ANLAGE 2 zur Vorlage Nr. 468/24

1. Änderung B-Plan Nr. 088, Kennwort: "GI Holsterfeld-Ost – Teil Nord", der Stadt Rheine

Abwägungsentwurf: Stand: 12.11.24

Verfahrensschritt: Frühzeitige Beteiligung der Öffentlichkeit und Behörden gem. § 3 (1) und § 4 (1) BauGB

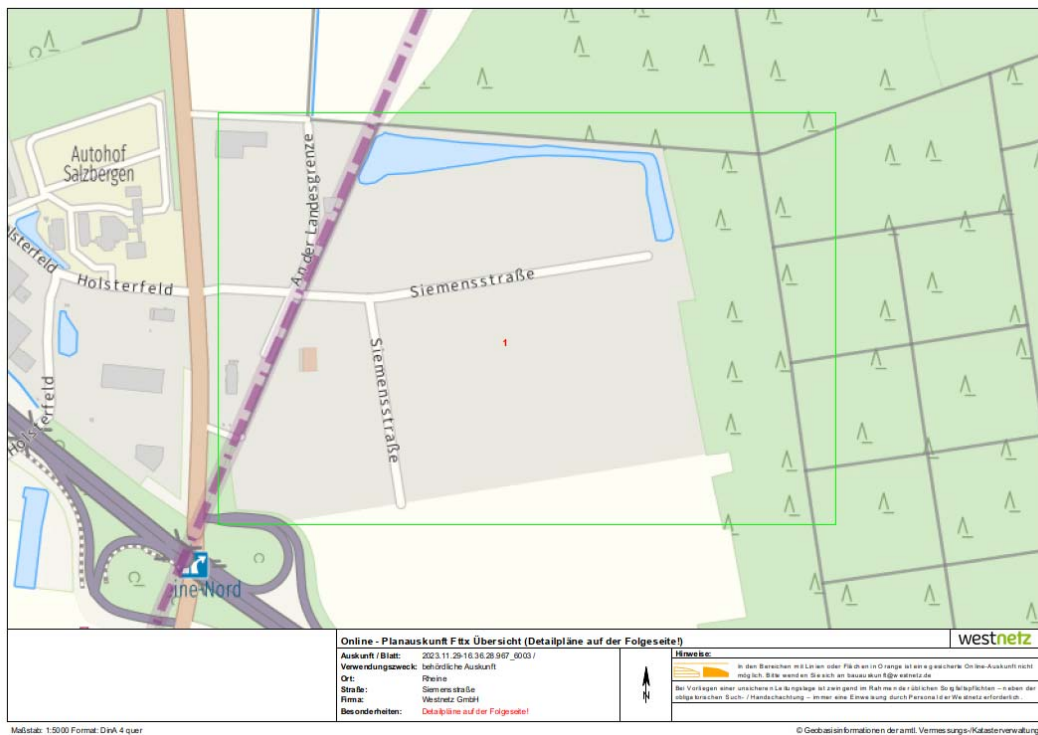
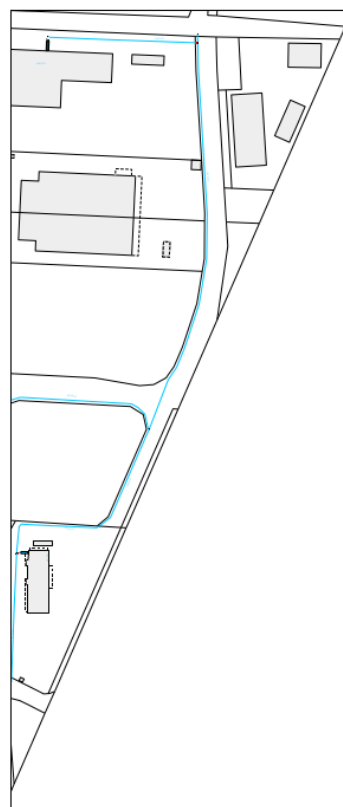
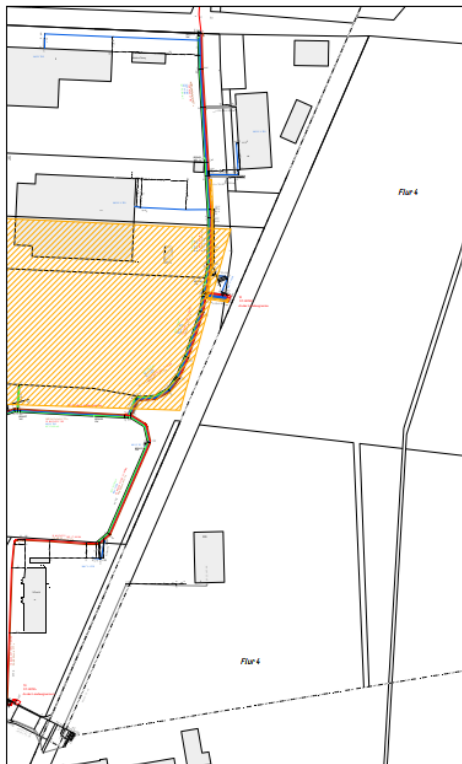
Zu dem Entwurf teilen wir Ihnen mit, dass wir keine Bedenken und Anregungen geltend machen, da wir im angegebenen Bereich keine Versorgungseinrichtungen unterhalten.

Nur angrenzend im Bereich der Straßenfläche "An der Landesgrenze" verlaufen in Betrieb befindliche Versorgungsanlagen der Westnetz.

Daher zur Info und der Vollständigkeit halber unsere Leitungspläne:“

Die Stellungnahme wird zur Kenntnis genommen.
